ホームインスペクション・内覧会 報告シートおよびサービス実施完了書

ホームインスペクション(住宅診断) 【新築一戸建て】

写真付き詳細報告書

物件所在地	:	東京都渋谷区桜丘町
物件概要・名称等	:	新築一戸建て
構造種別・階数	:	木造（在来軸組工法）2階建て
調査年月日	:	2017年11月18日（土）
報告書発行日	:	2017年11月22日（水）
コース	:	新築一戸建てホームインスペクション 屋根裏・床下調査あり
調査員	:	さくら 太郎
添付資料	:	写真資料、維持管理ガイドライン

指摘箇所の位置

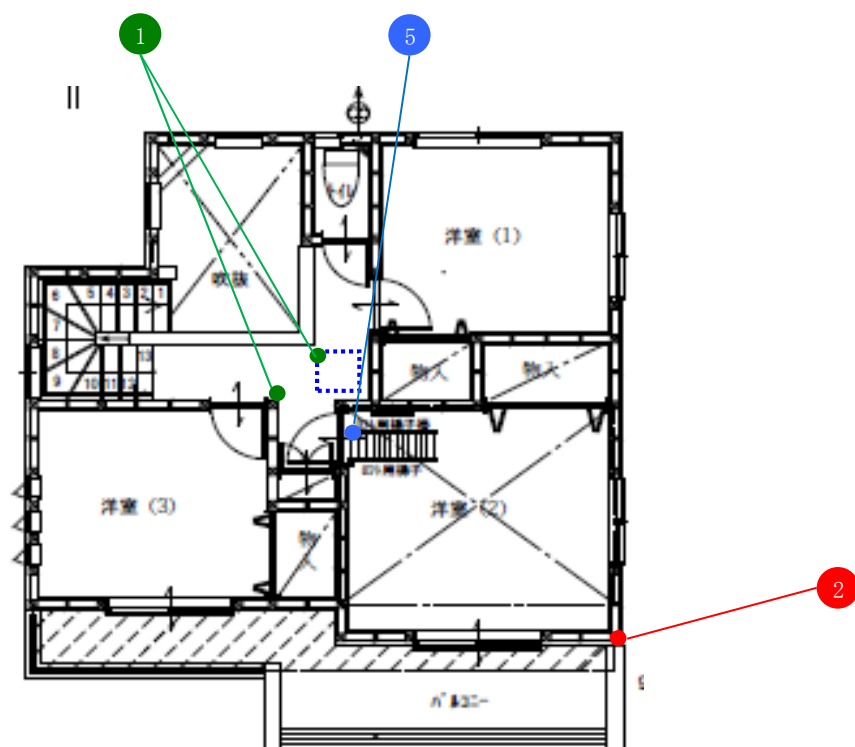
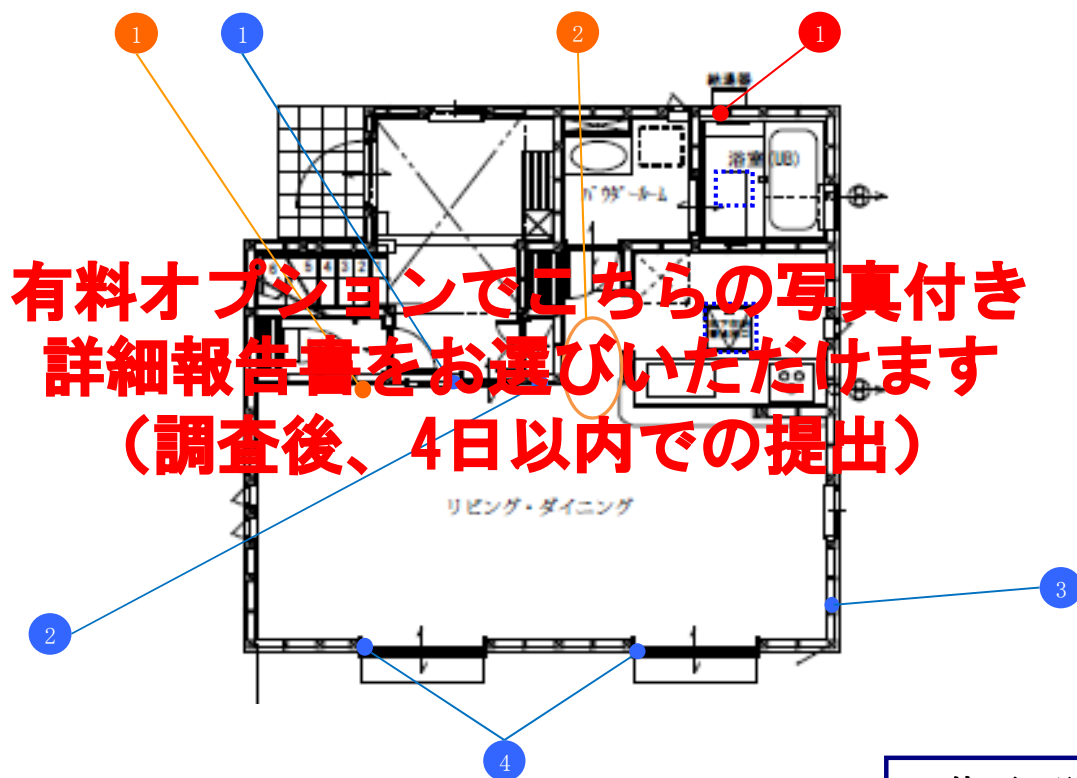
- 1: 排水管接続部の接着不良により漏水し、床下内部に水が溜まっていました。
→売主様に補修していただけるかご確認ください。是正された場合、画像などで報告を受けてください。
- 2: 基礎立上り部分に0.6mm程度（横方向）のひび割れがありました。
→売主様に補修していただけるかご確認ください。是正された場合、画像などで報告を受けてください。

- 1: ※共通事項：ボルトに緩みがありました。
→売主様に締め直していただけるかご確認ください。是正された場合、画像などで報告を受けてください。

指摘箇所 - 2

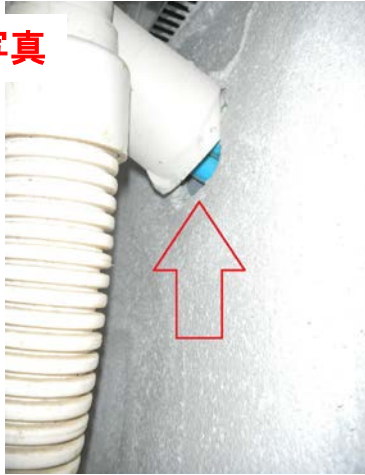
基礎貫通部分に隙間がありました。
→隙間埋めをしていただくことになりました。是正後は隙間がなくなっていることをご確認ください。
